Hydraulische Spanneinheit für Nebenaggregatetrieb - 534 0014 10

Artikel-Nr.: 534 0014 10

Materialänderung:

Bild 2: 534 0014 10 - Ausführung mit weißen und schwarzen Kunststoffaugen am hydr. Dämpfer

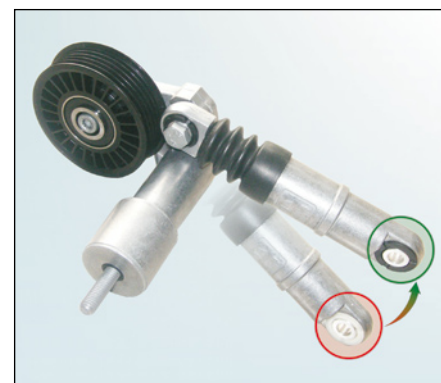
Bei dieser Spanneinheit werden ab sofort statt der weißen Kunststoffaugen, schwarze eingesetzt (siehe Bild 2). In der Übergangsphase kann es zu Vermischungen beider Varianten kommen. Die Umstellung hat keinen Einfluß auf die technische Funktion und es können beide Versionen uneingeschränkt für die angegebenen Fahrzeuge verwendet werden.
